Denkmee Speelplek Amerongseberg

Aanpassen speelplek in de binnentuin van de Lemelerberg, Wageningseberg en Amerongseberg.

Werkplan Bomen: Amerongseberg te Lunetten-Noord Utrecht

In dit rapport vindt u de resultaten uit de integrale toetsing van uw plan op het beheer, inrichting en gebruik van de openbare ruimte van de Gemeente Utrecht.

Detail valondergrond Kunstgras

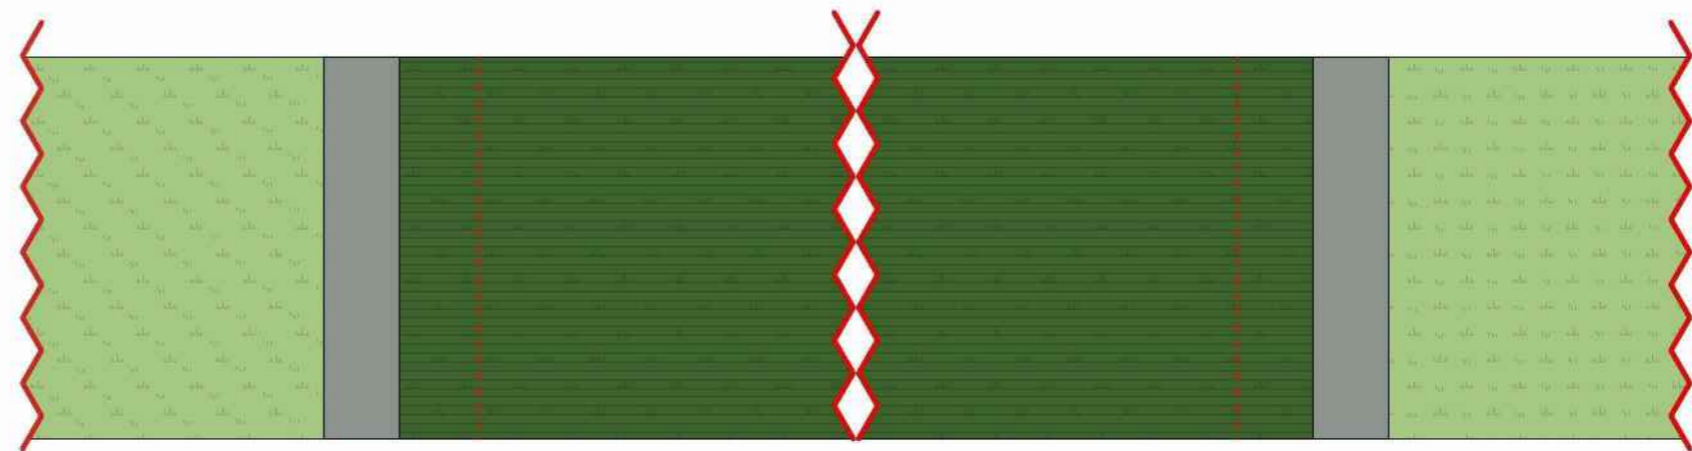
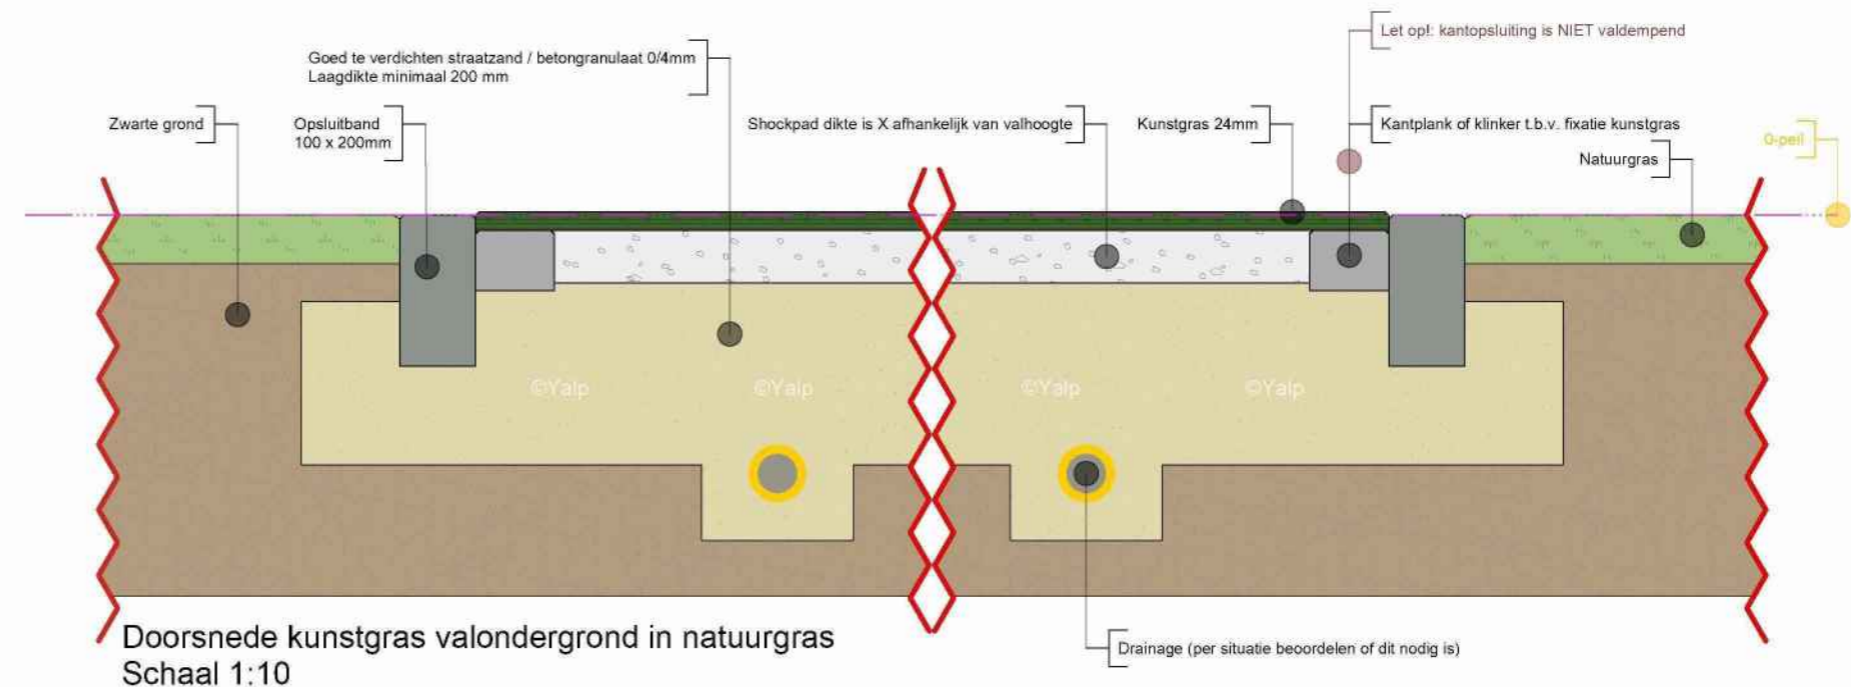
De rand van de speelondergrond bij boom 2 moet minimaal 1 m verder van de boom af komen te liggen. Dit om te veel wortelschade te voorkomen. Een walnoot is erg gevoelig voor wortelschade. Maar naar het oosten opschuiven van de gehele valondergrond is slechts met 0,5 m mogelijk vanwege de riolering die aan de oostzijde van de geplande valondergrond in de grond ligt. Wij adviseren daarom om de valondergrond 1 m verder van boom 2 te verschuiven, maar de valondergrond in de lengte met 0,5 m in te korten. Dan wordt de totale lengte van de valondergrond 18,3 m. Hierdoor ontstaat minder wortelverlies en is de kans op kroonschade een stuk kleiner.

De tekening liet zien dat er meer dan genoeg marge buiten de 'valruimte' bleef bestaan. De uitvoerder heeft aangegeven dat zij het kunstgras nu volledig doorleggen zodat voor het plaatsen van de haag alleen een kleine reep van 50cm breed van het kunstgras afgesneden hoeft te worden (wat ook genoeg ruimte voor de heg biedt). De 'fundering' bestaat slechts uit zand dat vervangen kan worden door aarde bij het planten van de haag.

Bestaande situatie t.p.v. 3 sierkersbomen

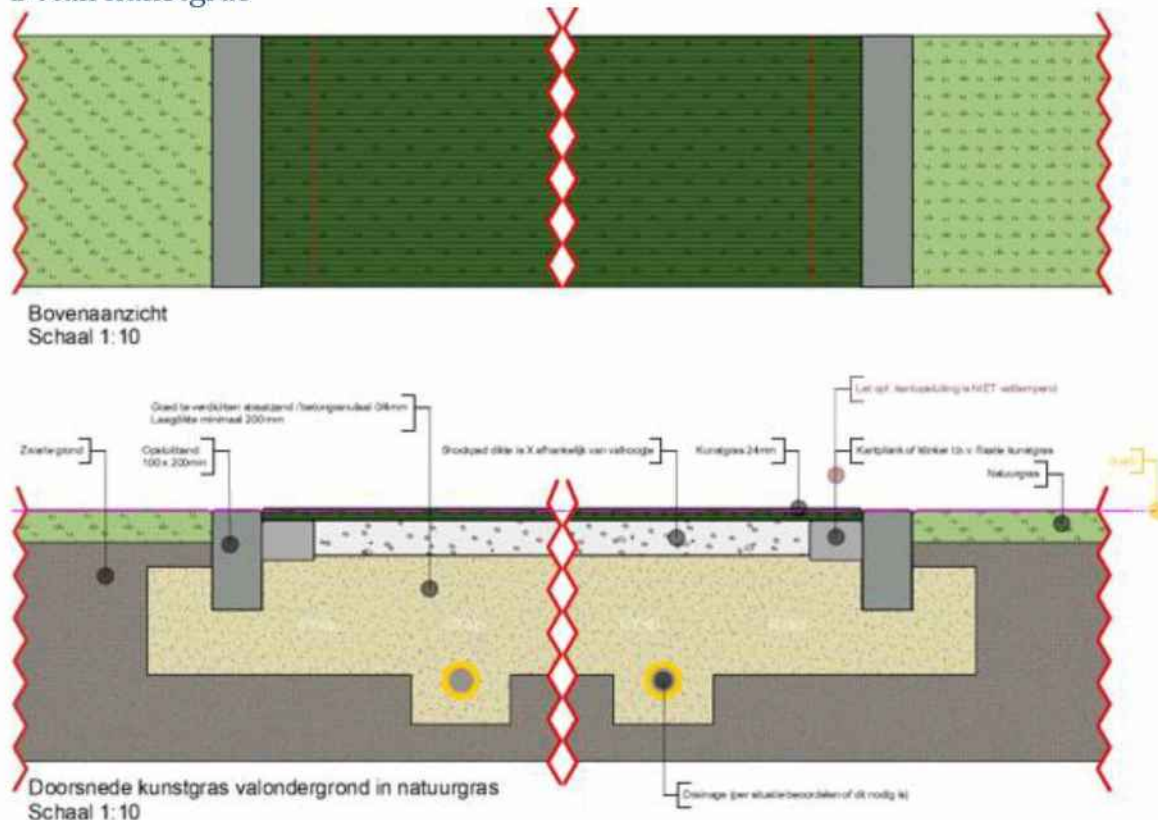
Dit speeltoestel komt op de rand van de kwetsbare boomzones van boom 9, 10 en 11 resp boomnummers 1994100, 1948869 en 1999391 (goudberken). Voor deze ondergrond wordt tot circa 40 cm diepte ontgraven. Zie detail kunstgras.
